INFORME DE VISITA DE CONTROL
N° 011-2024-OCI/5351-SVC

**VISITA DE CONTROL
GOBIERNO REGIONAL SAN MARTÍN
MOYOBAMBA – MOYOBAMBA – SAN MARTÍN**

**“ESTADO SITUACIONAL DE LA EJECUCIÓN DE LA IOARR:
ADQUISICIÓN DE TOMÓGRAFO Y GRUPO ELECTRÓGENO,
REMODELACIÓN DE TOMOGRAFÍA Y LABORATORIO,
ADEMÁS DE OTROS ACTIVOS EN EL (LA) EESS HOSPITAL
TOCACHE – TOCACHE EN LA LOCALIDAD DE TOCACHE,
DISTRITO DE TOCACHE, PROVINCIA TOCACHE,
DEPARTAMENTO SAN MARTÍN (COMPONENTE I Y II)”**

MOYOBAMBA, 1 DE ABRIL DE 2024

Fotografías n.ºs 5 y 6

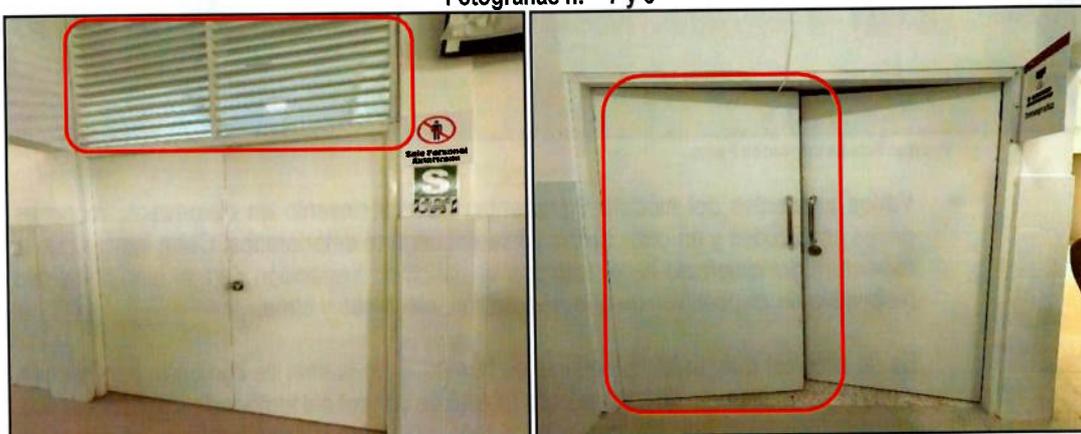
- En la cobertura liviana del módulo 1, se pudo apreciar que esta cuenta con luces en algunos traslapes de la cobertura, mayormente en las cumbreras, desprotegiendo el cielorraso y demás infraestructura ante las inclemencias climatológicas.

Fotografías n.ºs 15, 16, 17 y 18

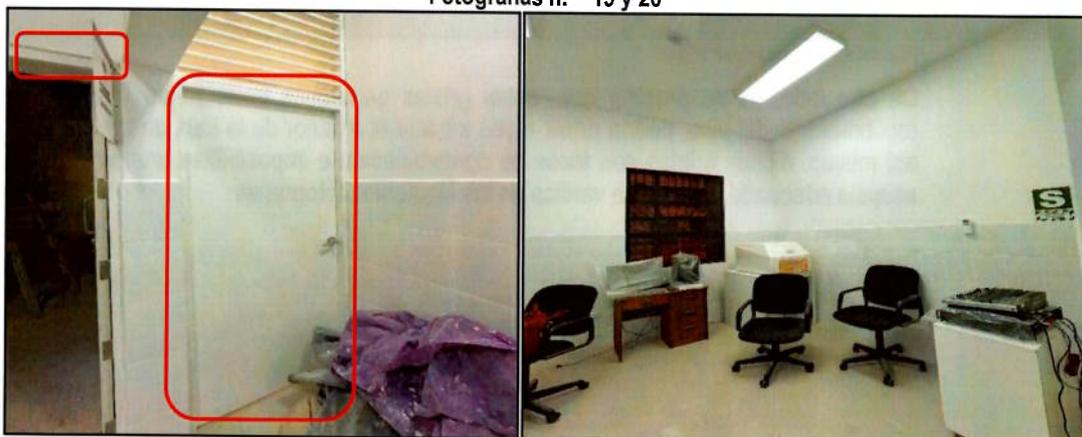
De otro lado, es de precisar que, estas grietas generadas entre pared y el nuevo recubrimiento del piso, podría emitir rayos x hacia el exterior de la sala de tomografía; así mismo, dichas grietas son focos de contaminación e imposibilitan una limpieza y asepsia adecuada, tal cual se verifica en las siguientes fotografías:

Fotografía n.º 21

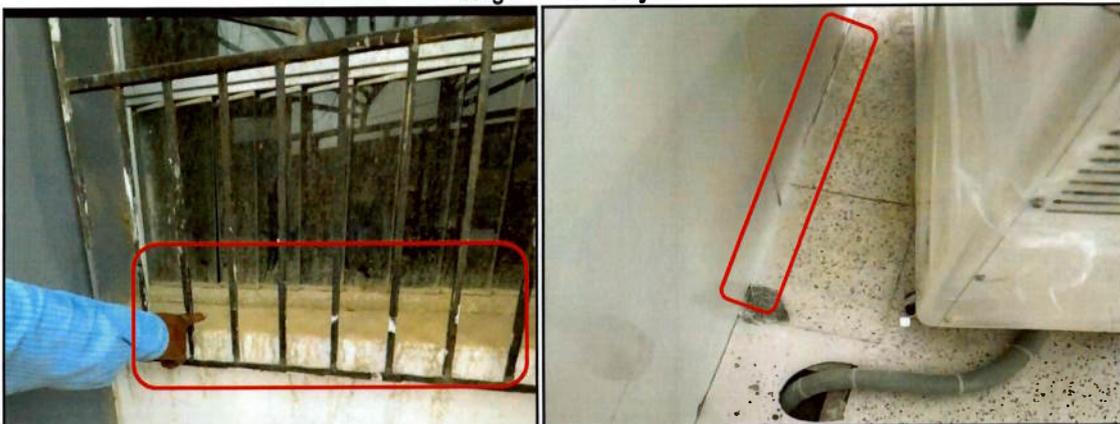
Respecto a las consideraciones para la protección radiológica se verificó que el ingreso del ambiente de sala de tomografía no cuenta con señalización luminosa y símbolo de radio protección, tal cual se puede verificar en la siguiente fotografía:

Fotografías n.ºs 35 y 36

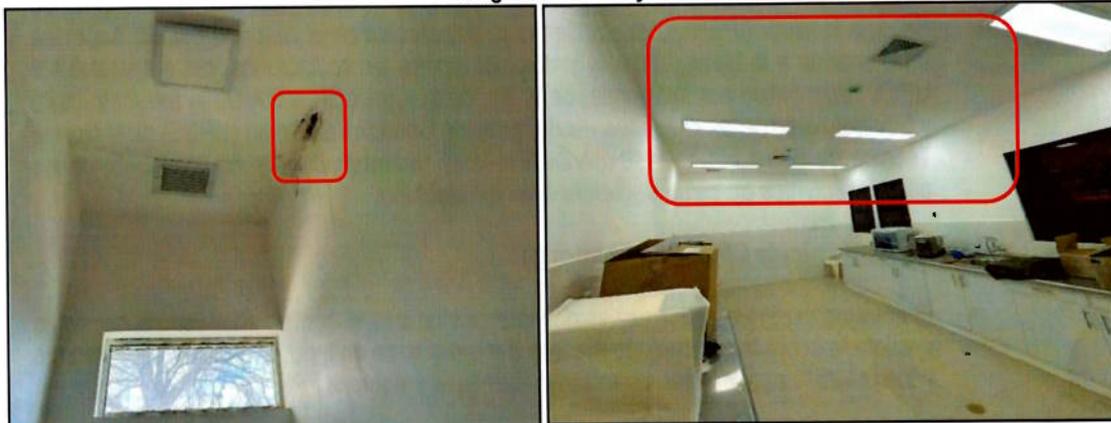
- El entramado para el cielorraso es de material aluminio, el cual se encuentra suspendida y sujeta sobre las correas de madera del entramado antiguo, el cual no fue eliminado y fue utilizado para sujetar, entre otros, cableadas y equipos.

Fotografías n.ºs 45 y 46

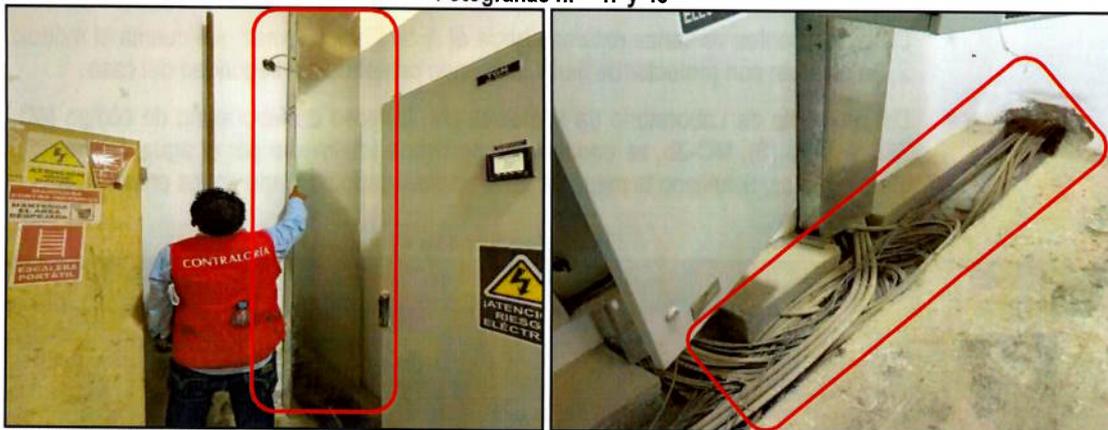
- Se tiene dos puertas de ingreso tanto para el grupo electrógeno de 2.00 x 2.55m metálico y la otra de 1.53 x 2.55m también metálico para la celda de transformación, encontrándose estos muros tarrajeados hasta una altura mayor a 2.50m, no cuenta con cielorraso. En el módulo se encontró falta de señalización en los diferentes ambientes con las que cuenta.

Fotografías n.ºs 76 y 77

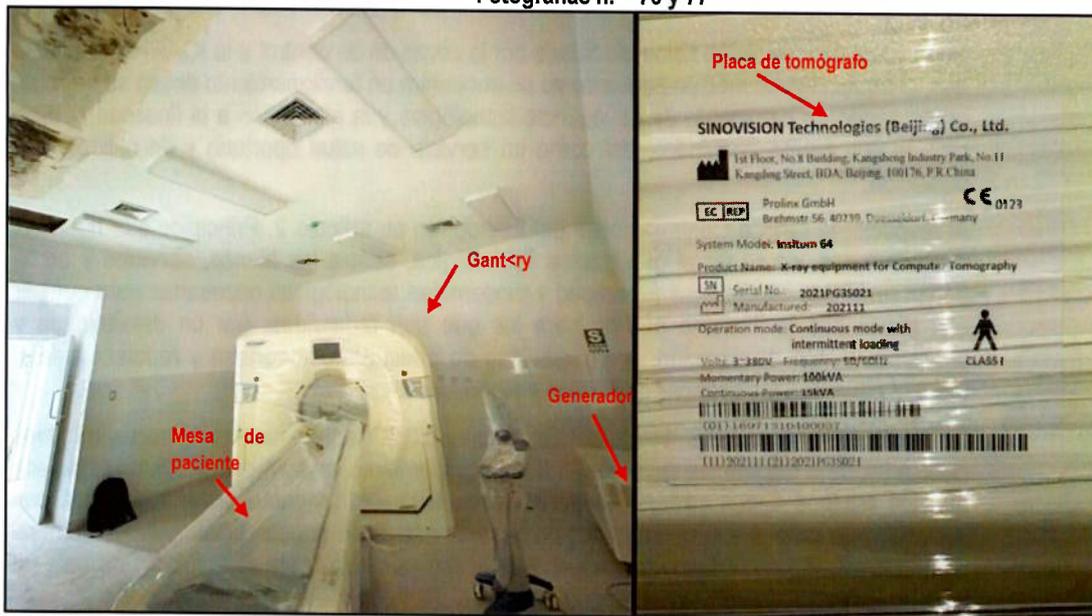
Dicho esto, de la visita de inspección física realizada a la IOARR, y en virtud del cual se suscribió el Acta de Inspección Física, se comprobó que, respecto a los equipos del módulo de tomografía, la sala de tomografía cuenta con un equipo de tomografía marca Sinovision modelo Insitum 64 con número de serie 2021PG3S021, fecha de fabricación noviembre de 2021, con su generador y un inyector de medios de contraste marca Sino Medical modelo SinoPower – D; el equipo se encuentra sin operación desde su entrega.

Fotografías n.ºs 80 y 81

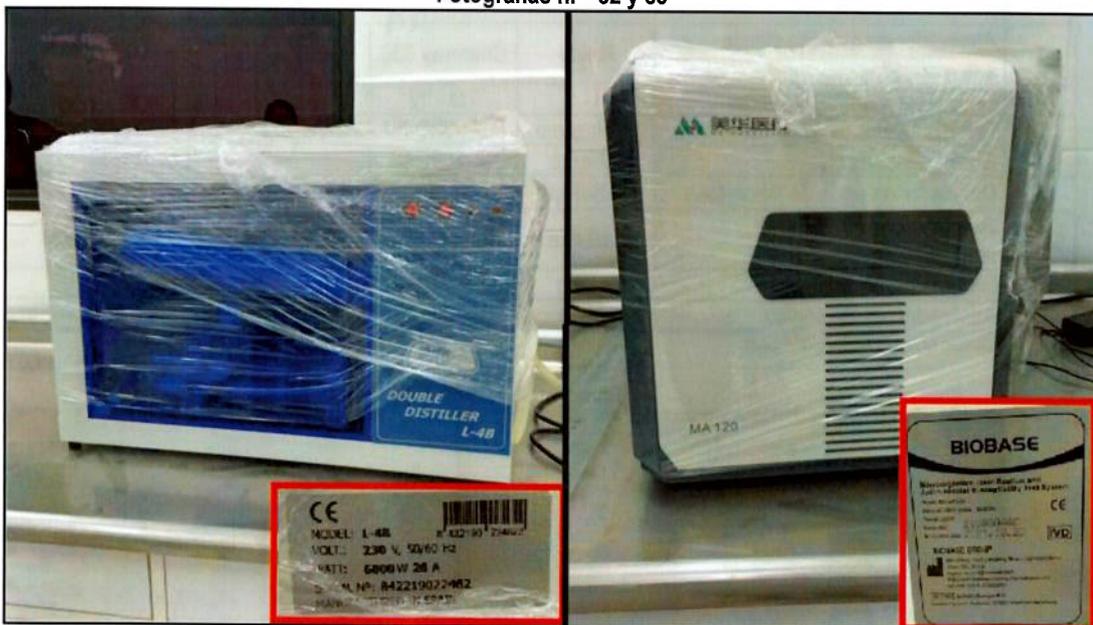
formularios y comprobantes de pago, un certificado de control de calidad del equipo de rayos X emitido por un servicio autorizado o reconocido por la OTAN.
